US 機種 ELS 基板標準装備の件

US 形ホイスに ELS 基板(電子式リミットスイッチ専用基板)を標準装備する。

件名	US 機種 ELS 基板 標準装備の件	発行日付	2016 年 11 月 4 日	周知対象区分
		三菱電機 FA 産業機器株式会社 本社・工場 福岡市 西区 今宿東 1-1-1 〒819-0192 TEL 092-805-3631		販売店

US 形外形図

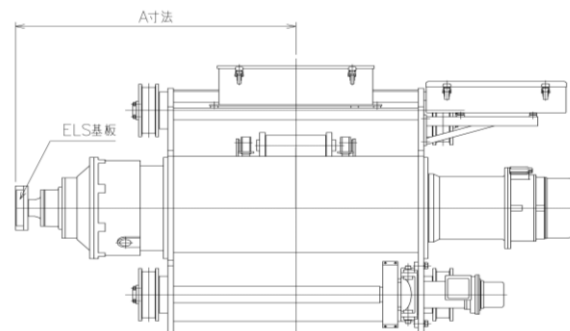
- (1) 形名の最後に「E」は付きません。
- (2) CPU 基板内蔵の位置検出機能は使用しないで下さい。
- (3) 軽負荷高速機能については CPU 基板の上限位置を設定しなくても使用できる様に変更しておりますが、巻上げ方向の軽負荷高速機能を使用される場合は必ず ELS 基板で上限停止位置をセットして下さい。
- (4) ELS 基板の取付位置は減速部の先になる為、A 寸法が全機種 45mm 伸びます。(下図参照)
寸法伸びが許容できない場合は別箱取付にて対応させて頂きますので、受注時にご連絡お願い致します。
